# РЕКОМЕНДАЦИЯ ПО РЕМОНТУ

Категория: Монитор  
Шасси: HV9, HV10

Модель: TX-D7F35 (S70), TX-D7S35 (SL70), TX-D7F54 (P70), TX-D7F35F (SM70)

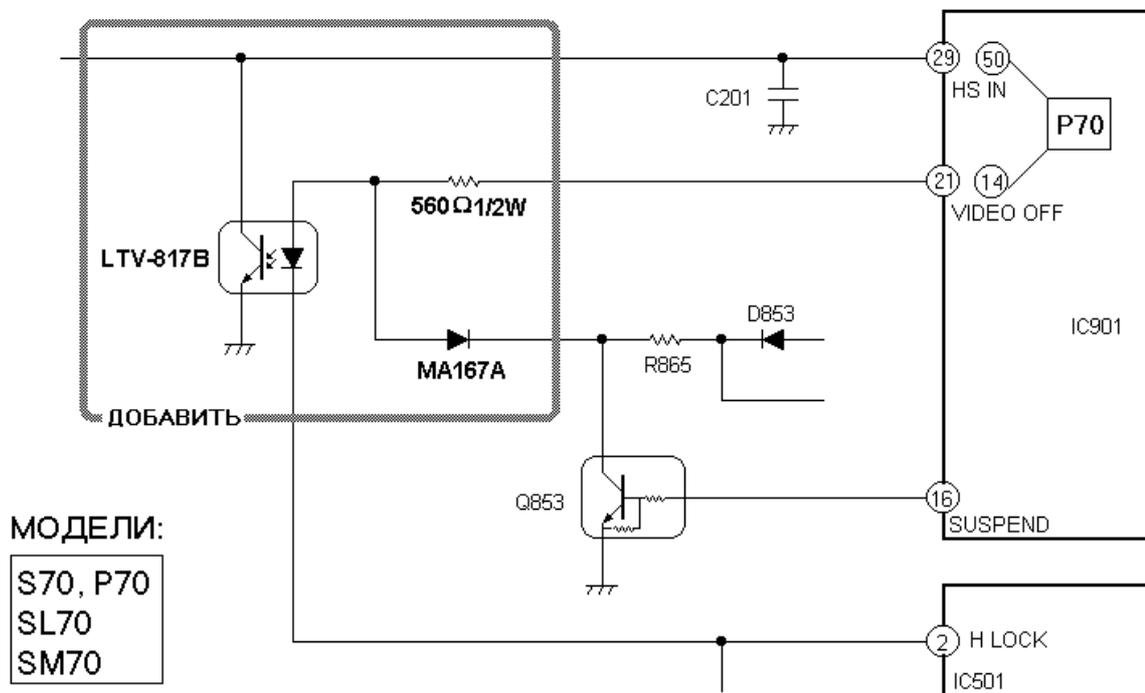
Выход из строя транзистора Q550 (строчная развертка) и/или некоторых компонентов вокруг Q550. При работе монитора с некоторыми видами видеокарт ("STB VELOCITY", "ATI") микропроцессор монитора (IC901) не отслеживает изменение частоты входного сигнала (например, при переходе из WINDOWS в DOS и обратно) и не изменяет напряжения питания строчной развертки. В результате, через некоторые компоненты блока строчной развертки протекает ненормально высокий ток, который, в свою очередь, выводит их из строя.

1. Модифицируйте схему монитора как это показано ниже, используя комплект деталей с заказным номером PCIS-P70KIT (для модели P70) и PCIS-S70KIT (для моделей S70, SL70, SM70). Два набора отличаются друг от друга лишь длиной проводников для подсоединения к основной схеме. Поэтому в случае отсутствия какого-либо из комплектов на складе, можно заказывать другой.

2. Для мониторов модели P70 необходимо также заменить следующие компоненты:  
(поставляются комплектом, заказной номер PCIS-ADD70KIT)

**D501:** MA700 ==> MA719

**C508:** 10uF/50V ==> 22uF/50V
